SIM800A_SIM900A _硬件差异文档_V1.01

2015年11月11号

SIM800A 对比 SIM900A

SIM800A 与 SIM900A 封装设计上的差异

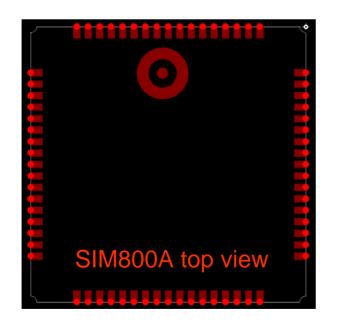
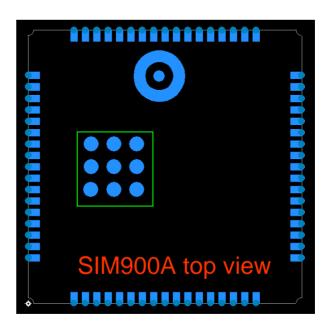
SIM800A和SIM900A对应的净空区存在差异,如上图绿色框所示。只需按照 SIM900A的封装设计,便可与SIM800A兼容。
